発電用原子炉施設に係る特定機器の設計の型式証明申請書  
本文及び添付書類の一部補正について

令和4年7月29日付けDoc No. P営（原）003をもって申請しました発電用原子炉施設に係る特定機器の設計の型式証明申請書の本文及び添付書類を下記のとおり一部補正いたします。

本文の一部補正

添付書類の一部補正

第 5 図 貯蔵施設概要図 (例)

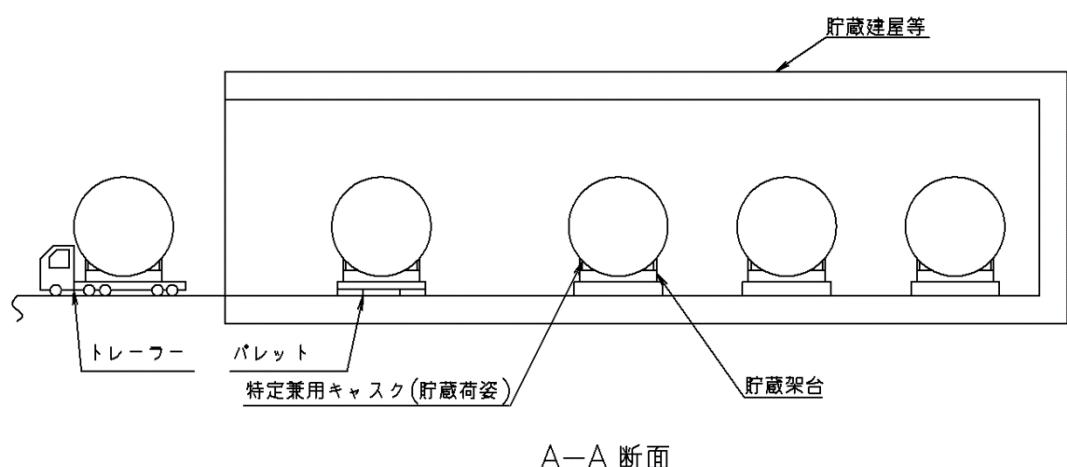
頁	行	補正前	補正後
11	上 2	第 1 表 設計飛来物	第 1 表 設計飛来物 <u>条件</u>
12	上 1	第 1 表 設計飛来物	第 1 表 設計飛来物 <u>条件</u>
21		第 5 図	別紙 1-1 の記載に変更する。
